## BAB 6

### EVALUASI DESAIN

Gambar 128 Desain Lama Tribun

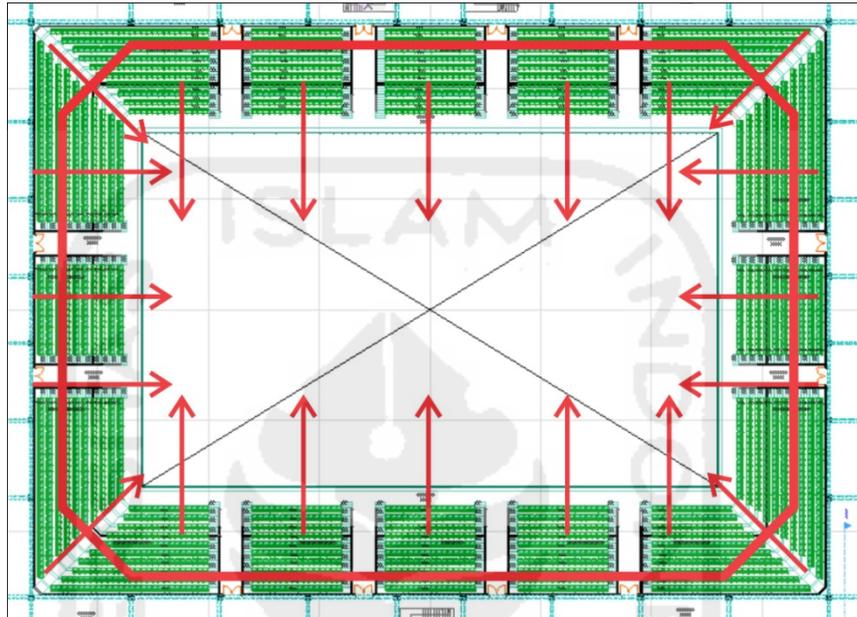
Terkait dengan pemilihan bentuk tribun kotak yang mengelilingi area lapangan dirasa kurang efektif pada bagian sudut tribun. Hal itu terkait kenyamanan penonton dalam menonton pertandingan. Penonton tidak bisa memposisikan dirinya lurus sejajar dengan posisi kursi dan posisi lapangan.

Pada hasil evaluasi ini, perlu dilakukan perombakan pada sisi sudut tribun agar penonton dapat memperoleh kenyamanan dalam sudut pandang saat menonton pertandingan.

Gambar 129 Desain Baru Tribun

Diharapkan dengan adanya desain orientasi tribun yang baru ini, akan lebih memberikan posisi kenyamanan posisi tempat duduk untuk menyaksikan pertandingan.
